改善箇所説明図

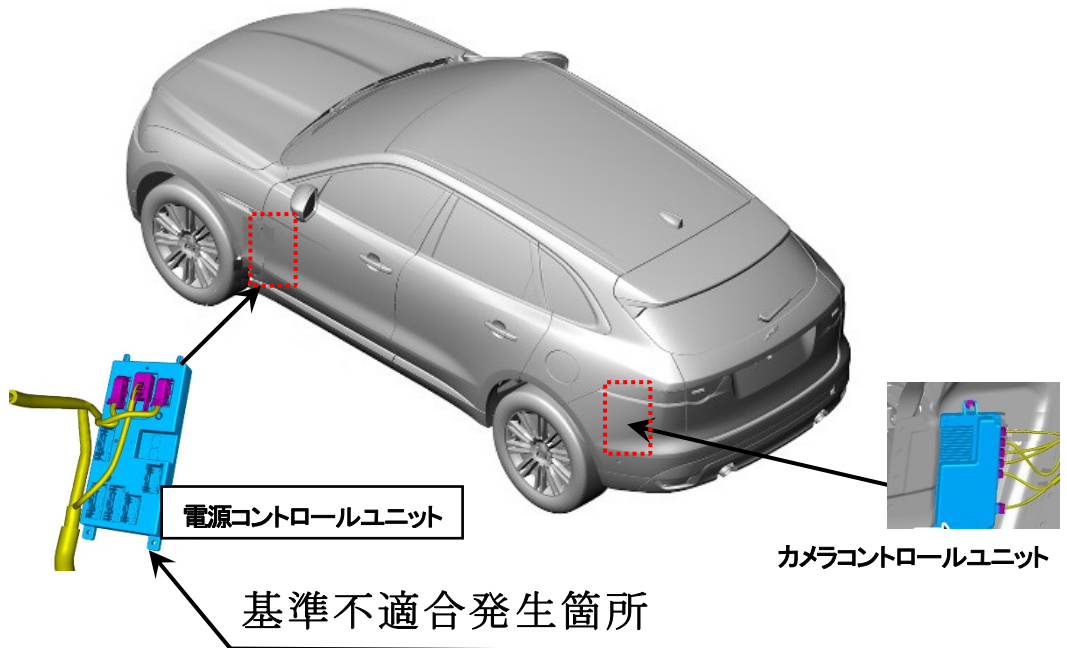
直前直左カメラの画像表示装置において、カメラコントロールユニットを最新プログラムに更新したものについて、電源コントロールユニットプログラムとの互換性が不適切なため、ギア位置をDレンジにした際に、車両の画像が表示しなくなる。そのため、直前直左の視界が確保できなくなる。

全車両、電源コントロールユニットのカメラの切り替え設定プログラムを対策したものに変更する。

ギヤシフトをDに入れて直前直左画像が表示することで識別出来る。
